改善箇所説明図

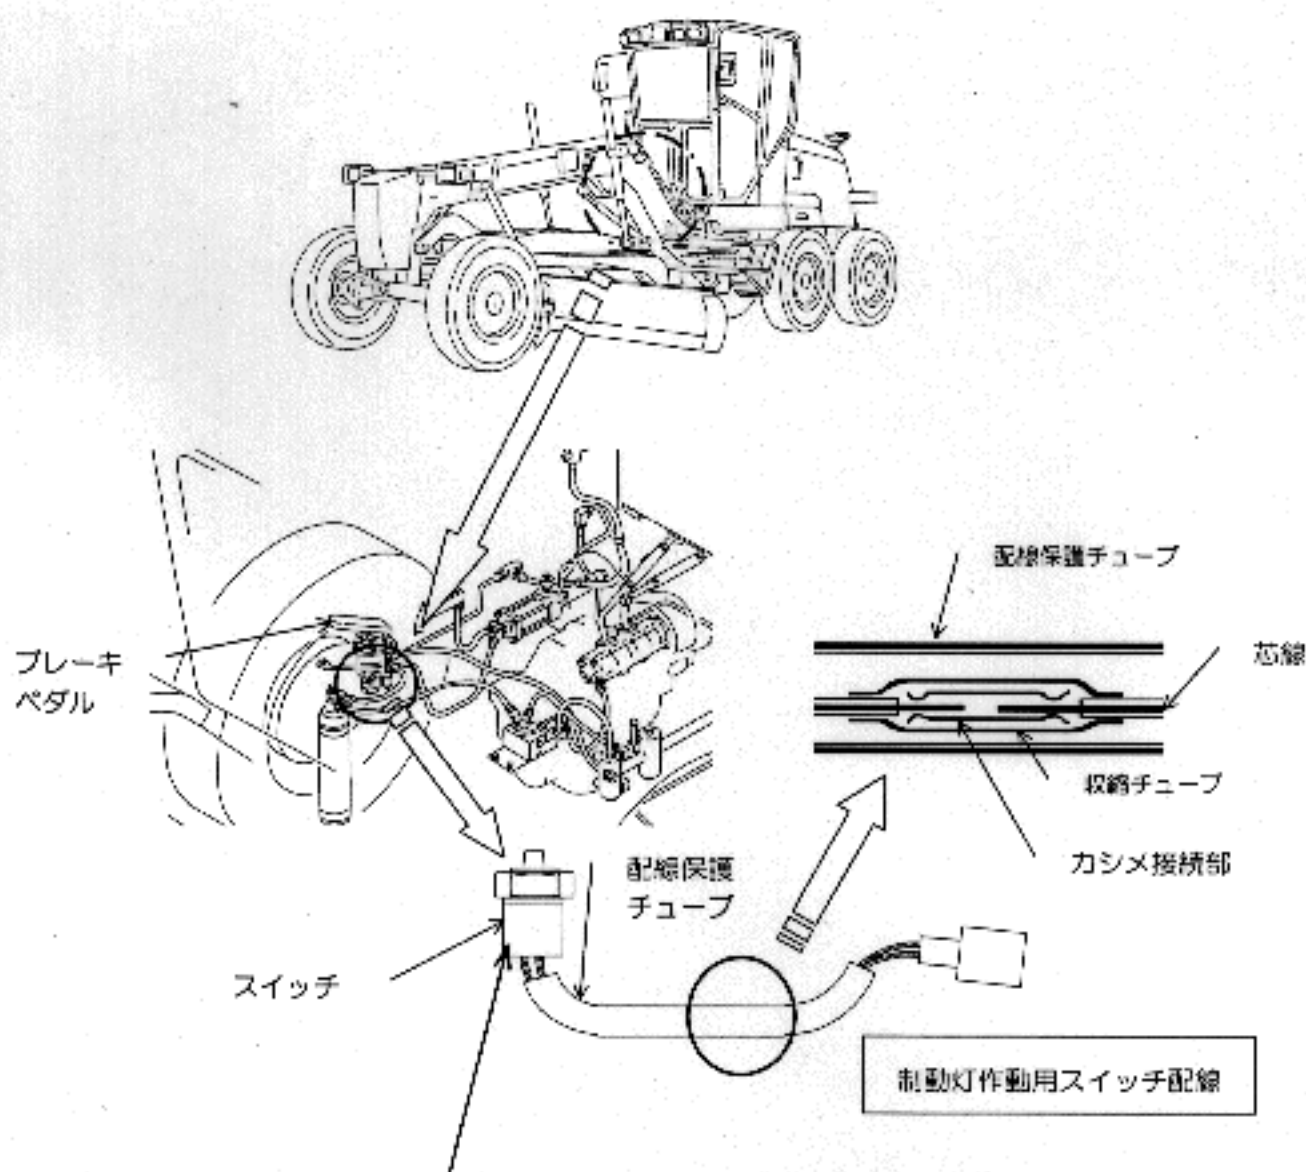
基準不適合発生箇所

制動装置において、制動灯作動用スイッチの電気配線の防水及び取り回しが不適切なため、当該スイッチ内部に雨水が入り、そのままの状態で使用を続けると接点等の腐食によりスイッチの作動不良及び破損を起こし、最悪の場合、ブレーキ液が漏れてブレーキが効かなくなるおそれがある。

改善内容

全車両、当該電気配線を対策品と交換する。

識別

スイッチ本体に白ペンキを塗布する。
